Meie 11.07.2024 nr 7.2-2/24/11283-2

Seisukohtade väljastamine Lembitu ja Farmi pumpla kinnistute detailplaneeringu koostamiseks

Joonis 1. Riigitee 17145 km 7,12-7,15, väljavõte Maa-ameti geoportaalist

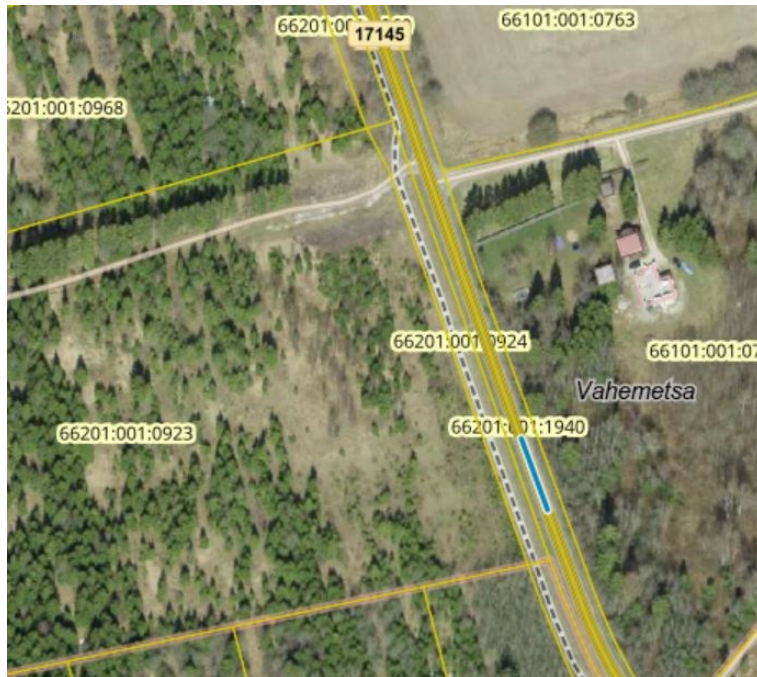
Vastavalt normide lisa 1 tabelile 17 peab antud asukohas olemasoleva (sh ka teisel pool teed asuva riigitee km 7,014) ja kavandatava ristumiskoha vaheline kaugus olema vähemalt 100 m (arvestatuna ristumiskohtade äärmiste elementide välimisest servast, s o pöördkõverate lõpust). Sellest tulenevalt kavandada juurdepääs planeeringualale riigitee km 7,12-7,15 vahemikus (Joonis 1). Riigitee ristumiskoha ehitamiseks tuleb meie käest EhS § 99 lg 3 alusel taotleda nõuded (vt ka allpool p 15).

Planeeringu koostamisel arvestada võimaliku vajadusega tagada tulevikus juurdepääs riigiteelt ka naaberkinnistule (Albu, katastritunnus 66201:001:0968), sest juhul, kui Albu kinnistule soovitakse rajada elamupiirkonda või avaliku kasutusega hoonet, ei ole meil kehtivate normide alusel võimalik lubada Albu kinnistu piires riigitee ristumiskoha rajamist. (Albu kinnistule on võimalik rajada riigitee ristumiskoht juurdepääsuks ühele elamule või paarismajale ning maatulundusmaa sihtotstarbele).
